<b>Title - Sujet</b> Restauration de la Place George V Restauration de la Place George V, Québec (Québec)	
<b>Solicitation No. - N° de l'invitation</b> EE520-222036/A	<b>Amendment No. - N° modif.</b> 006
<b>Client Reference No. - N° de référence du client</b> R.094682.101	<b>Date</b> 2022-03-17
<b>GETS Reference No. - N° de référence de SEAG</b> PW-\$QCM-009-18288	
<b>File No. - N° de dossier</b> QCM-1-44166 (009)	<b>CCC No./N° CCC - FMS No./N° VME</b>
<b>Solicitation Closes - L'invitation prend fin</b> <b>at - à 02:00 PM</b> Eastern Daylight Saving Time EDT <b>on - le 2022-03-24</b> Heure Avancée de l'Est HAE	
<b>F.O.B. - F.A.B.</b> <b>Plant-Usine:</b> <input type="checkbox"/> <b>Destination:</b> <input checked="" type="checkbox"/> <b>Other-Autre:</b> <input type="checkbox"/>	
<b>Address Enquiries to: - Adresser toutes questions à:</b> Thellend, François	<b>Buyer Id - Id de l'acheteur</b> qcm009

## RESTAURATION DE LA PLACE GEORGE V, QUÉBEC (QUÉBEC)

### MODIFICATION 006

La modification 006 vise à distribuer les questions et réponses 049 à 072.

### QUESTION 65

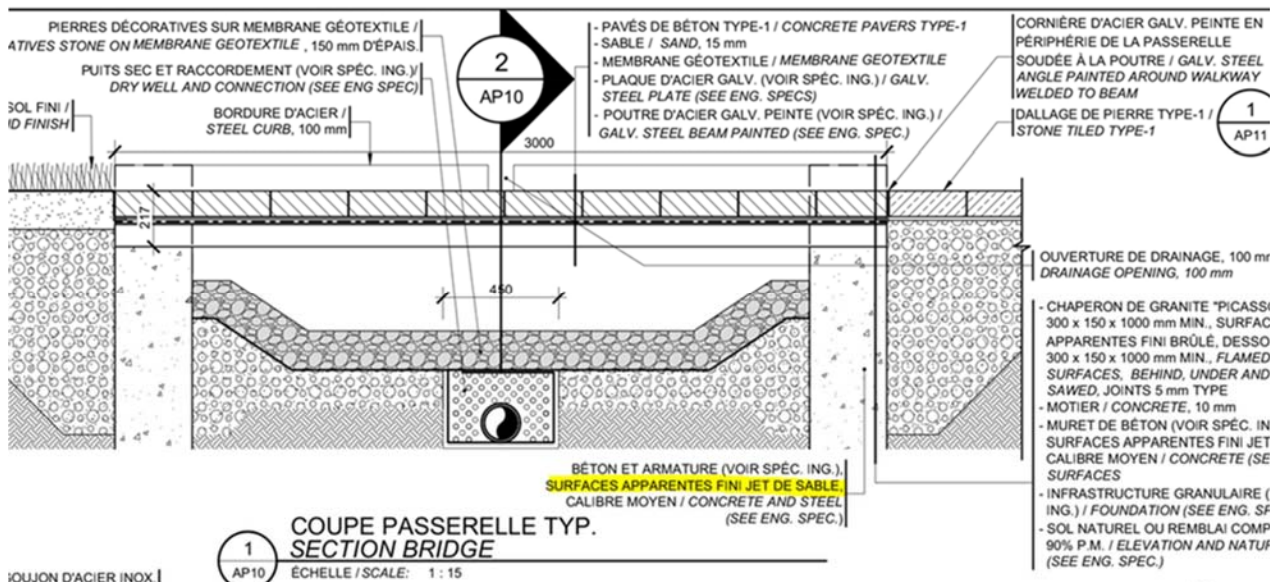
Est-ce que l'excavation/remblai des conduits électriques est par le sous-traitant en électricité ou par le général?

L'excavation/remblai des conduits électriques est à prévoir par le général

#### QUESTION 67

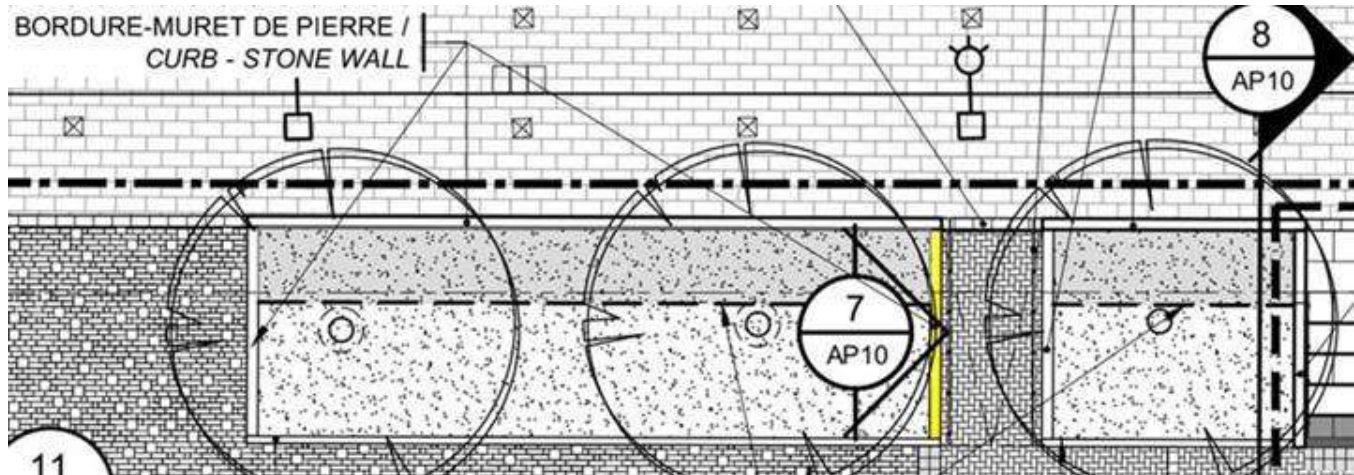
Suite à la modification 4 (question/réponse 23 et addenda S-01), devons-nous comprendre que la section en jaune n'est plus en bordure-muret ?

Non, les sections de chaque côté de la rampe, dont celle identifiée en jaune sont des bordures-murets.
